Eixo Paraimo – Feira – Arouca – Recarei, a 400 kV

Estudo de Impacte Ambiental

Aditamento ao EIA – Adenda

Nº Trabalho: 22.007

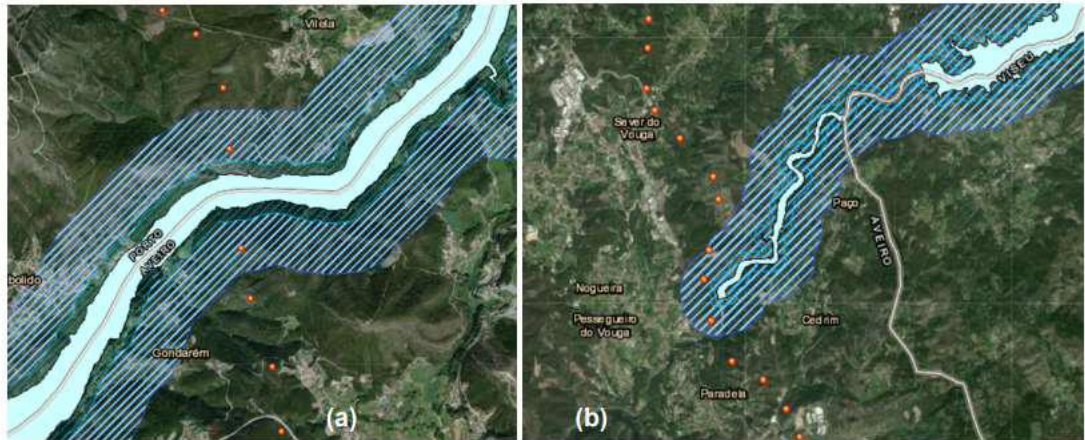
3.5.2 Esclarecer quanto à existência das linhas de água no local, dado que na pág. 72 do Relatório Síntese é referido que a plataforma do Posto de Corte de Arouca (PCARC) não interfere com qualquer linha de água existente, mas, analisada a Carta Militar, verifica-se a existência de linhas de água na área de implantação desta plataforma, sendo que uma se sobrepõe à rede de drenagem pluvial da plataforma, onde estão previstas as PH3 e PH4.

Na sequência do exposto no Aditamento e, em concreto, no que se refere à versão reformulada do relatório Síntese, no seu capítulo 6.4.14.2.2., deverá corrigir-se o seguinte parágrafo:

“Recursos Hídricos Superficiais

Em matéria de recursos hídricos superficiais, constata-se que nem a plataforma ou o acesso do posto de corte interfere com linhas de água, para além linhas de drenagem preferencial das águas pluviais. Pelo efeito, não é expectável a ocorrência de quaisquer impactes negativos sobre os recursos hídricos superficiais.”

Por:

“Recursos Hídricos Superficiais

Em matéria de recursos hídricos superficiais, verifica-se que o posto de corte interfere com linhas de água identificadas na carta militar (apesar de sem classificação decimal), tendo, contudo, o estudo hidrológico realizado e o projeto de drenagem do PCARC assegurado o adequado escoamento das bacias hidrográficas drenantes, não se antecipando, pelo efeito, a ocorrência de impactes negativos com significado sobre os recursos hídricos superficiais.”
